Keuringsverslag van een elektrische laagspanning- en zeer lage spanningsinstallatie

NIET CONFORM

Straatnaam Engsbergseweg
Huisnummer 218
Busnummer
Postcode 3980
Gemeente TESSENDERLO
Land België

Controlebezoek van een oude huishoudelijke elektrische installatie van een wooneenheid bij verkoop op vraag van de verkoper volgens (KB 08/09/2019) - AREI Boek 1- 8.4.2. en 8.2.1. en 4.2.4.3.

Afbeelding schakel- en verdeelbord:

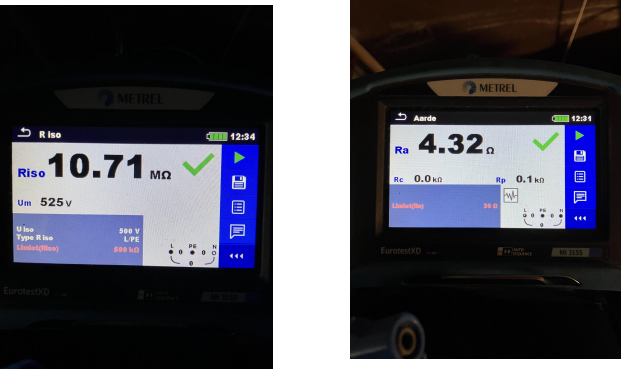
- I5.05 De deur en/of afschermplaat van het schakelbord dient (terug)geplaatst worden. Aanraking van onder spanning staande delen mogelijk. (Boek 1 Afdeling 5.1.4. en 5.3.5.1.A. en 4.2.2.3.)
